改善箇所説明図

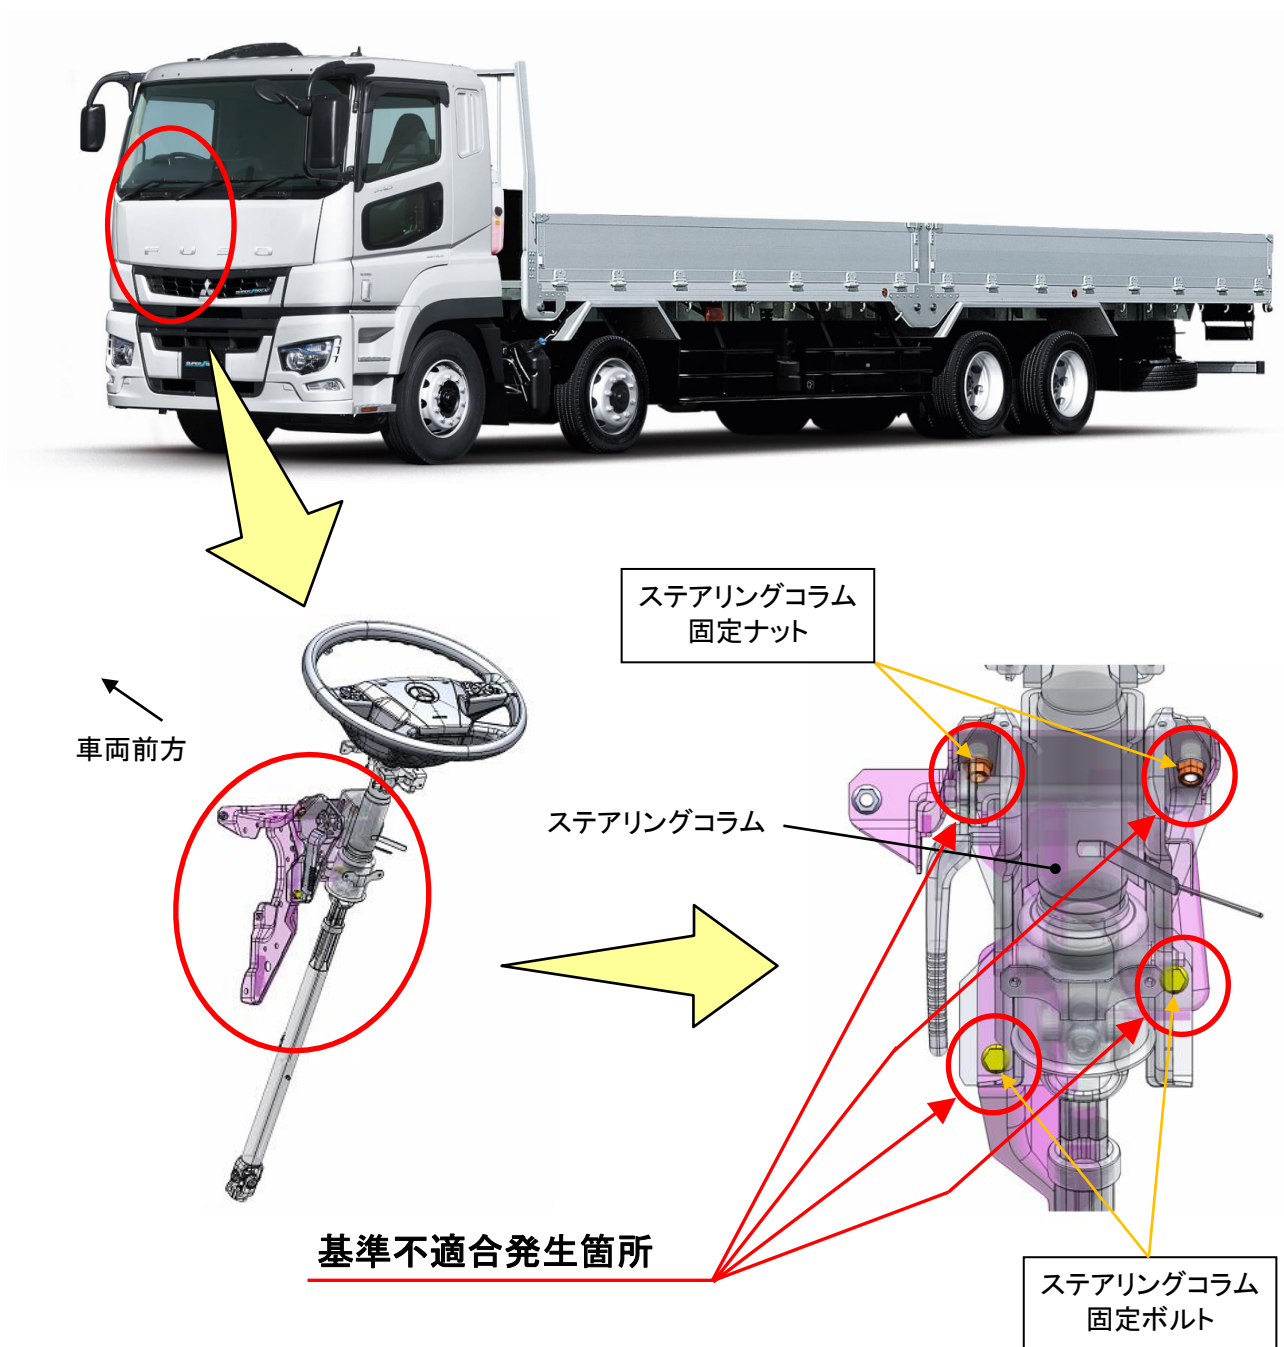
大・中型トラックにおいて、ステアリングコラムを固定しているボルト・ナットの締付けが不適切なため、当該ボルト・ナットの締付けトルクが不足しているものがある。そのため、そのままの状態で使用を続けると、当該ボルト・ナットが緩んでステアリングコラムにガタが生じ、最悪の場合、当該ボルト・ナットが脱落すると正常なステアリング操作が出来なくなるおそれがある。

全車両、ステアリングコラムを固定しているボルト・ナットを点検し、規定トルクで締付けられていない場合は規定トルクで締付ける。

識別：作業完了車には、ステアリングコラムを固定しているボルト・ナット付近に白色ペイントを塗布する。
